OFÍCIO N° 011.027/2025

Assunto: Respostas sobre as dúvidas encaminhadas sobre o mobiliário

A TCT Engenharia, por meio de seu representante legal, Sr. Paulo Torres, vem, por meio deste ofício, responder às dúvidas enviadas pelo e-mail encaminhado no dia 17/11/2025.

Na tabela das descrições das peças, há uma peça chamada "Mesa padrão comercial 1,00x0,60m com gaveteiro embutido".

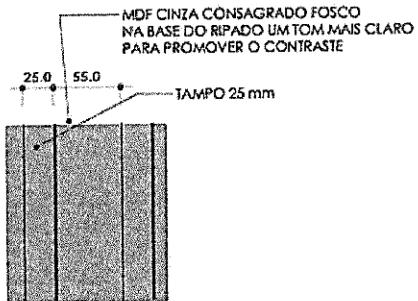
Essa peça não está detalhada no projeto que contém as medidas e as especificações.

Gostaria de saber se há alguma imagem dela, para me ajudar à cotá-la da maneira correta.

Segue abaixo o modelo de referência da **mesa padrão comercial 1,00 x 0,60 m, com gaveteiro embutido**. A imagem é meramente referencial quanto ao modelo da mesa, devendo-se seguir as cores presentes n'os projetos, padrão "Cinza Sagrado".

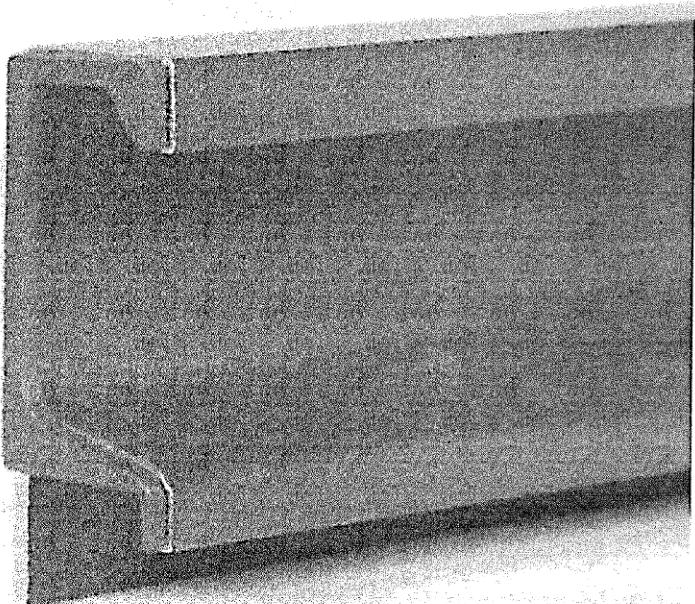
- Algumas mesas/bancadas possuem observação para serem consideradas caixas de tomadas. Quais modelos devem ser considerados para essas calhas de tomadas, e quantas tomadas devem ter em cada caixa?
Nas demais mesas/bancadas não precisaremos nos preocupar com nenhum tipo de instalação elétrica?

3º – O modelo deve seguir o sugerido em projeto: "REF: CX44VGA – Caixas e Tomadas ou Similar", conforme indicado nas folhas 11, 19, 20, 21, 22 e 23. O modelo indicado permite a instalação de módulos de tomada, módulos de rede RJ45 CAT 6, HDMI e USB Duo carregador.

Para atender às necessidades da Câmara Municipal de Limeira, seguem as quantidades previstas, que serão distribuídas no momento da instalação conforme orientação da comissão:

12 caixas modelo CX44VGA ou similar;

48 módulos de tomada 10 A;

24 módulos de rede RJ45 CAT 6;

48 espelhos pequenos, compatíveis com o modelo CX44VGA, conforme fabricante;

12 módulos HDMI;

12 módulos USB Duo carregador.

Onde não houver indicação, não será necessário o fornecimento de instalações elétricas.
